ZDP5.272.3.17.251.2017.AG

WYJAŚNIENIA TREŚCI SPECYFIKACJI ISTOTNYCH WARUNKÓW ZAMÓWIENIA

Dotyczy: postępowania o udzielenie zamówienia na wykonanie zadania pn. „Rozbudowa drogi powiatowej 4444S ul. Krakowska wraz ze skrzyżowaniem z drogą powiatową 4471S ul. Janowicka w m. Bestwina – etap I rondo”

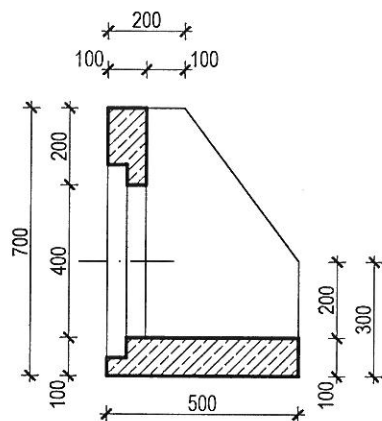
W poz. 7.13 należy wykonać ścianki czołowe wylotów kanalizacji wg projektu. Prosimy o udostępnienie projektu powyższych ścianek.

Należy wykonać 1 szt. - ściankę czołową prefabrykowaną, zabudowaną na kolektorze Ø 400.

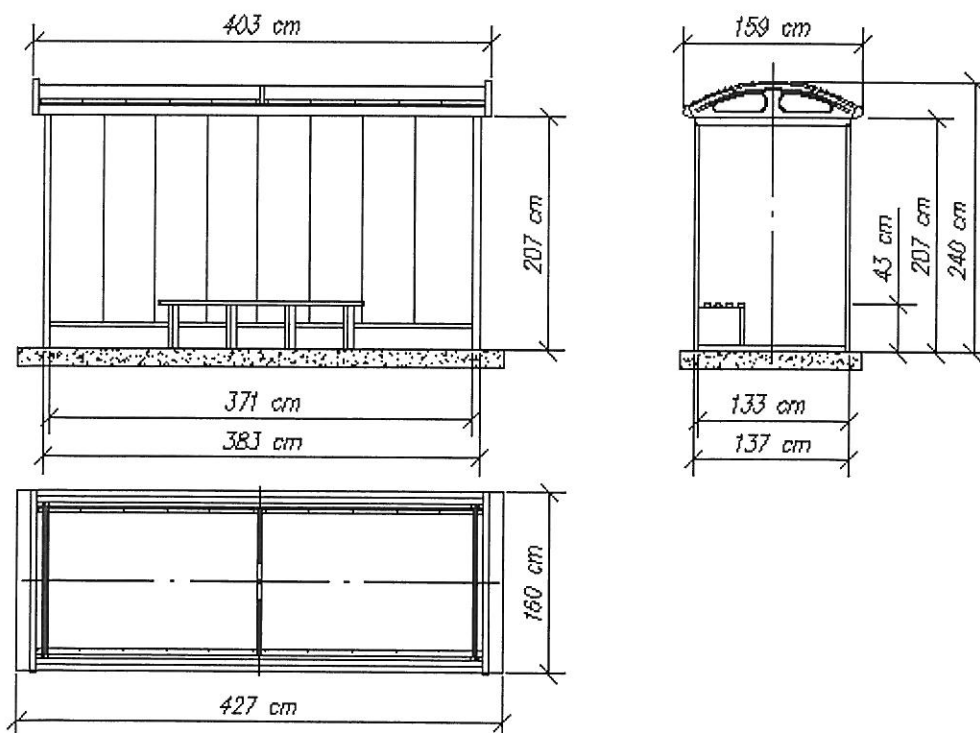
Prosimy o sprecyzowanie parametrów wiat przystankowych z poz. 11.2. (wymiary, rodzaj materiału, typ wiaty, fotografia pogładowa).
